高根原子力発電所近傍の宍道断層を巡る重大問題をそそれへの対応

委員：石 橋 克 彦

中国電力(株) 島根原子力発電所近傍の宍道断層を巡って、中国電力が活断層は無いと主張し、原子力安全・保安院と原子力安全委員会が安全審査でそれを認めた松江市榎原町以東において、本年6月、大学研究者グループがトレンチ掘削調査によって活断層を確認した。これは、改訂指針案に対する国民の意見を審議中の本分科会にとって極めて重大な意味をもつ。その意味が第48回会合では十分認識されなかつたようであるので、以下に説明する。

図1 資源エネルギー庁原子力発電安全企画審査課(1998)『中国電力株式会社島根原子力発電所の耐震安全性について』の図2による松江市榎原町周辺のリニアメント分布図。土木学会(1998)が基準であることに注意。榎原町以東の太短線はすべてEラングで、活断層は存在しないとされている。黒丸(2006年6月のトレンチのおよその位置(中田、私権))を加筆。

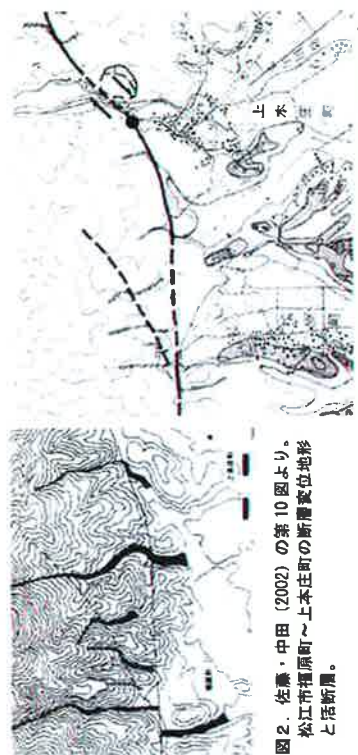
- ・98年10月：資源エネルギー庁原子力発電安全企画審査課『中国電力株式会社島根原子力発電所の耐震安全性について』
  - 中国電力の活断層調査結果を承認。耐震設計上考慮すべき断層は、東端及び西端に糸袴をみて最大8kmで妥当。榎原町より東の区間のリニアメントは、不明瞭かつ断片的で、変位(屈曲)地形は認められない。【図1】

- ・05年7月：山本喜代宏衆議院議員の質問主意書に対する小泉総理大臣の答弁書
  - 中田氏の調査研究より安全審査のほうが詳細であり、宍道断層の長さ10kmは妥当。
- ・06年6月3~11日：中田高氏らの研究グループが、松江市榎原町より東の উপাভূমি 地区でトレンチ掘削調査を実施、奈良時代の考古遺物を含む地層を切る活断層を確認。
  - 榎原町以東には活断層がないという見解を完全否定。【図1、3】

- 2c. 原子力の世界における活断層調査は、（社）土木学会原子力土木委員会（1985）『原子力発電所地質・地盤の調査・試験法および地盤の耐震安定性の評価手法』にもとづいているようであるが、その形式的な「リニアメント」重視主義では、自然現象（理学的現象）としての活断層を正しく認定することはできない。【提出意見E030、E031、E034、E048参照】今回の重大な誤りの原因でここにあることは、図1～3を見れば明らかである。
